3^e Nota van inlichtingen

IP4.01 Poolvosweg, bestek 2026-15

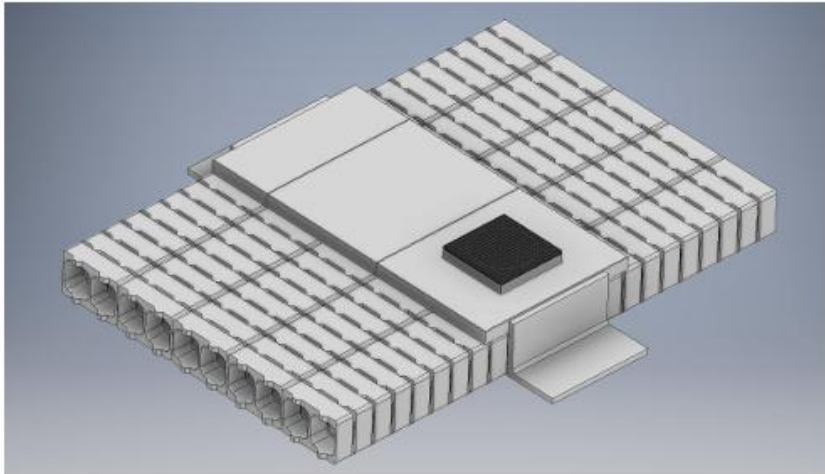
65.	bestekspost 362320		In de Nota is bestekspost 362320 toegevoegd. Kunt u de afmetingen van de L-vormige betonelementen aangeven?	Zie onderstaande informatie (65a)

nr.	par.	blz.	vraag	antwoord
65a				De zijkanten van de sleuven worden afgedicht met een standaard keerwand van 500 x 1000 mm.
